SG.271.1.8.2021

Zapytania i wyjaśnienia do treści SWZ

W toku prowadzonego postępowania o udzielenie zamówienia w trybie podstawowym na realizację zadania pn.: „**Termomodernizacja, rozbudowa i przebudowa remizy w Ślęzakach z przeznaczeniem na wielofunkcyjny budynek użyteczności publicznej**”, do siedziby Zamawiającego wpłynęły następujące zapytania:

NAZWA RYSUNKU:
PROJEKT ZAGOSPODAROWANIA TERENU

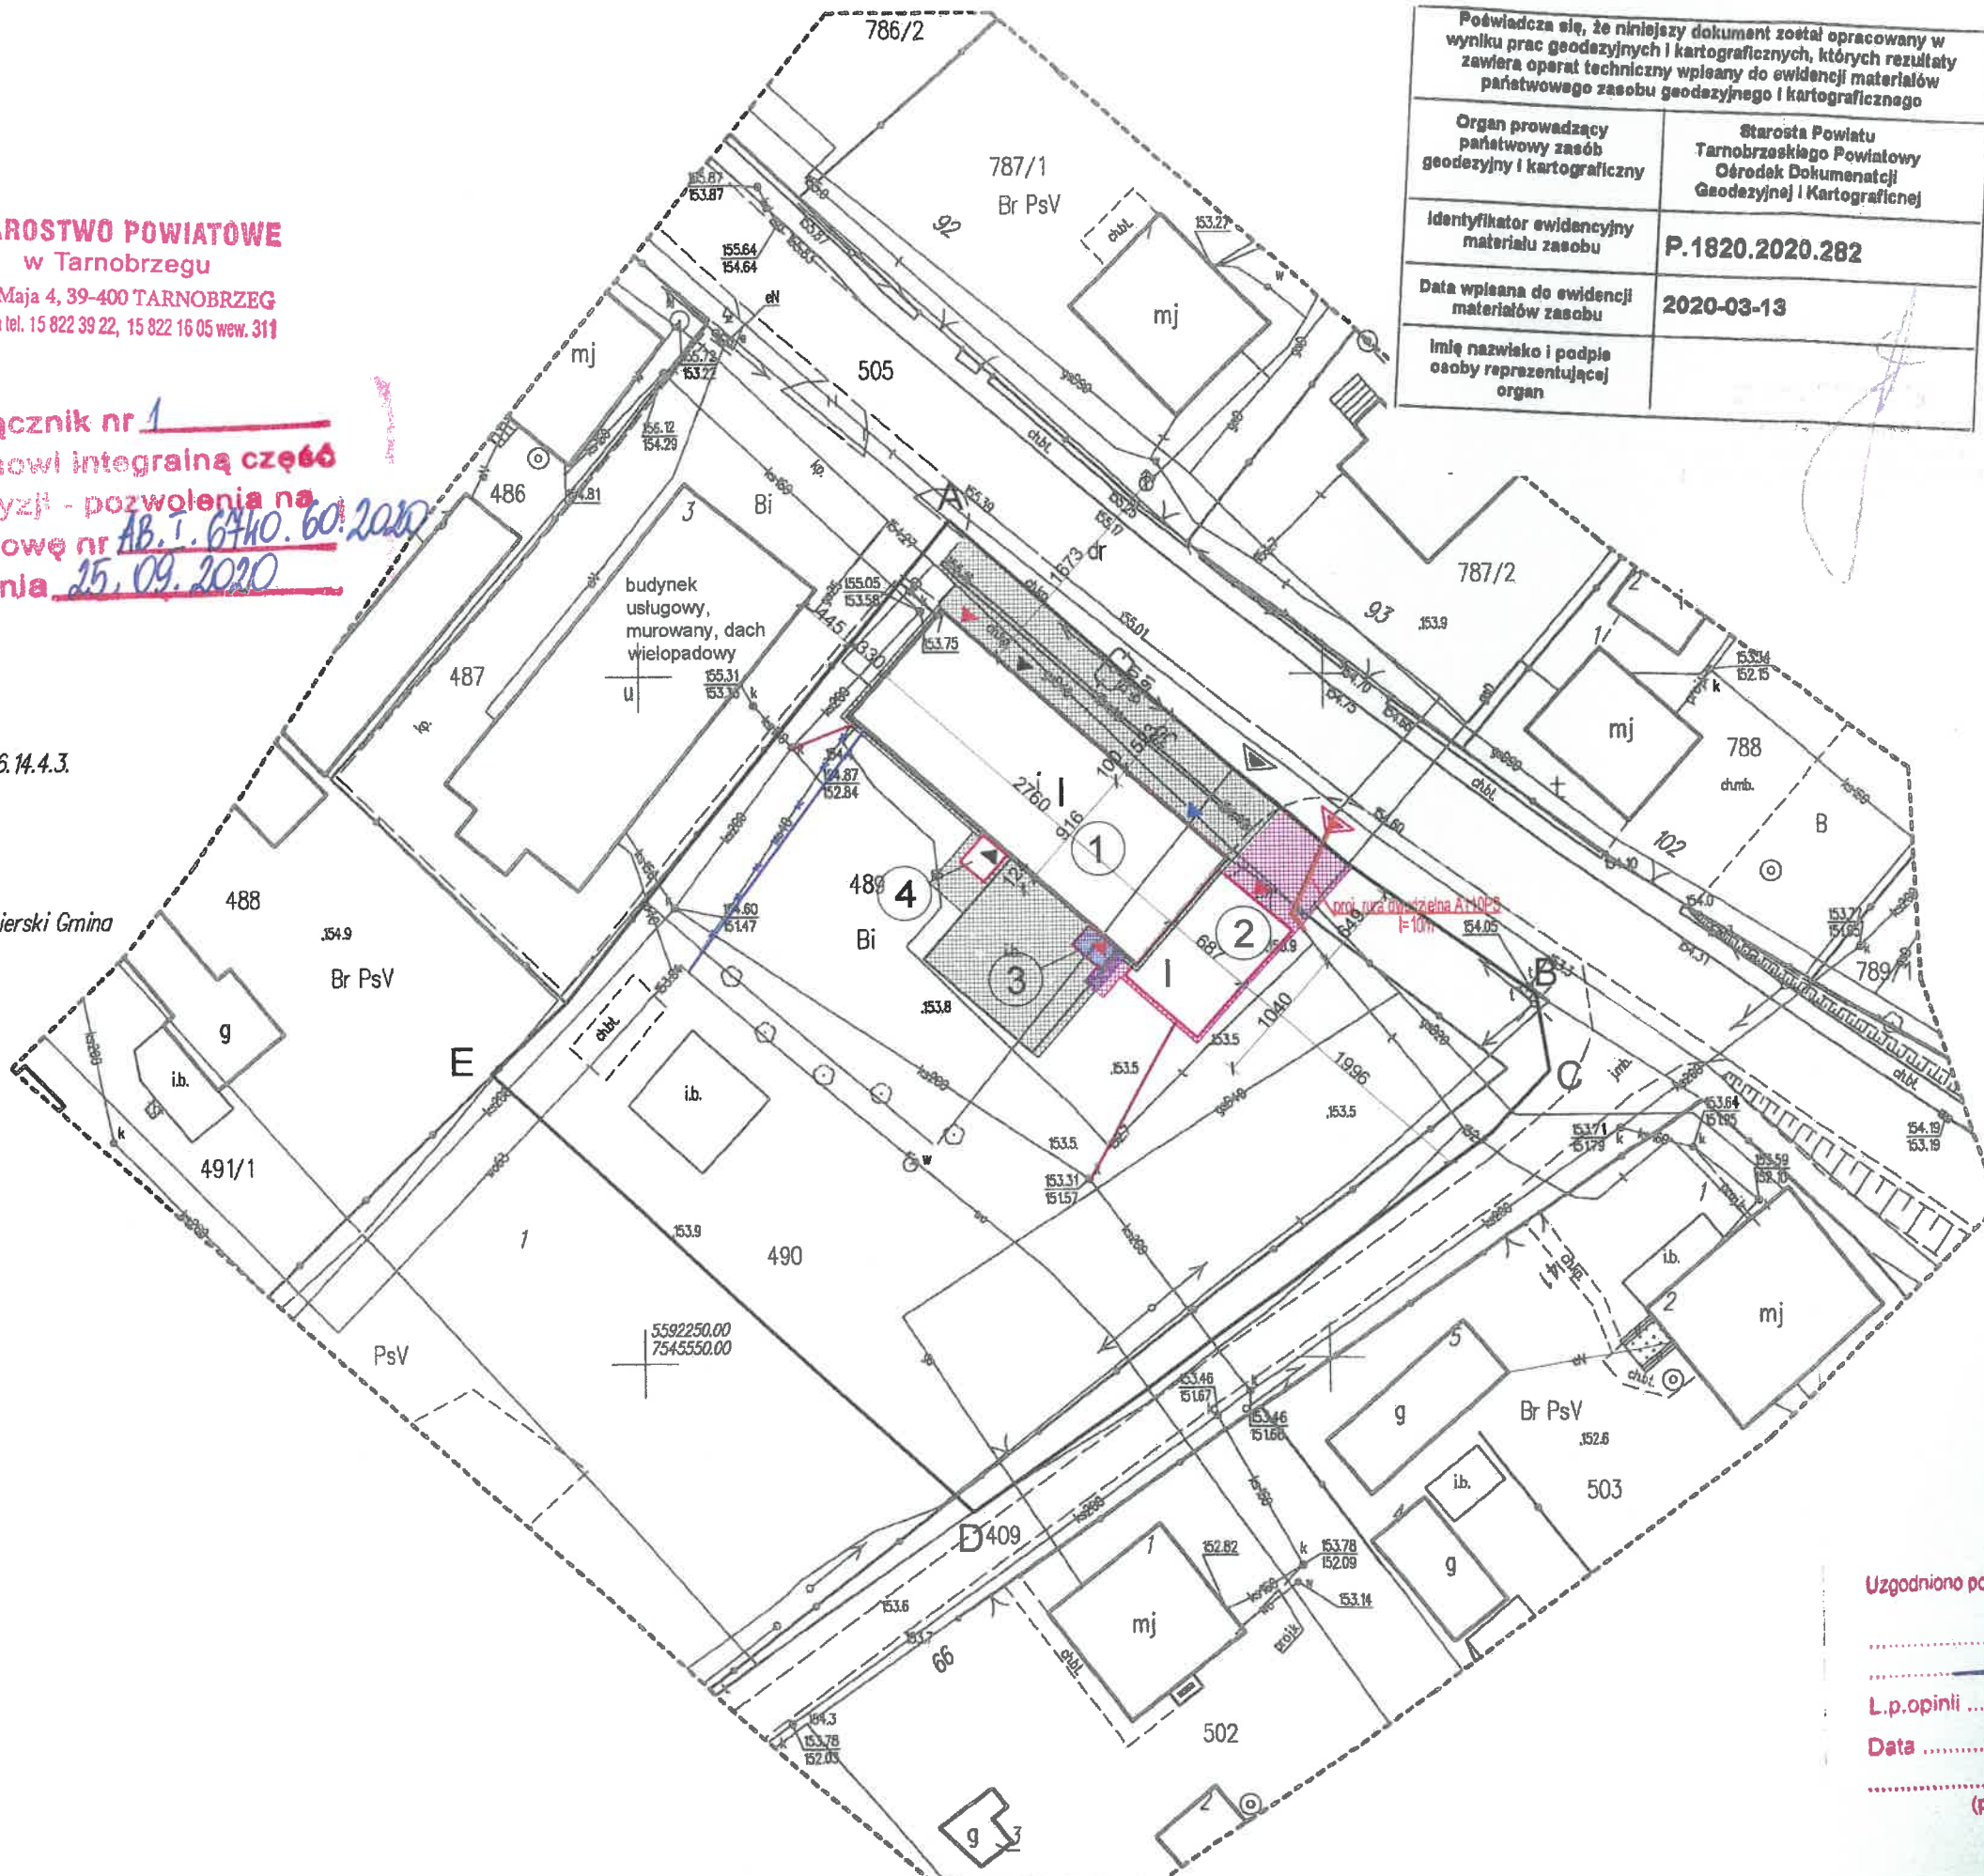
14. Proszę o podanie średnicy istniejącego przyłącza oraz informację czy należy przewidzieć wymianę całego przyłącza wraz z zasuwą czy tylko samej rury. W przypadku wymiany zasuwy proszę o informację czy włączenie do istniejącej sieci wodociągowej wykonywane będzie za pomocą nawiertki czy poprzez wstawienie trójnika.

16. Proszę o informację czy drzewo znajdujące się w linii przeniesionej bramy przeznaczone jest do wycięcia oraz czy wycinkę należy wycenić w ofercie.
17. Proszę o potwierdzenie, że przyłącz kanalizacji sanitarnej z dobudowywanej części budynku wpięty będzie do istniejącej studni kanalizacyjnej zgodnie z projektem - podczas wizji lokalnej studnia nie została odnaleziona.

19. Proszę o informację czy przebudowa elementów infrastruktury sieci gazowej oraz telekomunikacyjnej kolidujących z projektowanym zjazdem oraz bramą zostanie wykonana na zlecenie i koszt Zamawiającego przez właściciela sieci. W przypadku jeżeli roboty związane z przebudową tych sieci należy uwzględnić w ofercie, proszę o załączenie uzgodnionego projektu przebudowy.

AD.14. Średnica \varnothing 40. Wykonawca w swojej ofercie winien skalkulować wymianę całego przyłącza wraz z zasuwą oraz włączeniem do istniejącego wodociągu przez trójnik.

AD.17. Zamawiający wymaga od Wykonawcy uwzględnienia wszelkich kosztów związanych z wpięciem przyłącza kanalizacji do istniejącej sieci wraz z kompletem studni rewizyjnej o ile zajdzie potrzeba, łącznie z montażem.

AD.19. Zamawiający nie posiada dokumentacji. W przypadku konieczności przebudowy w/w infrastruktury wykonawca powinien to uwzględnić w ofercie.
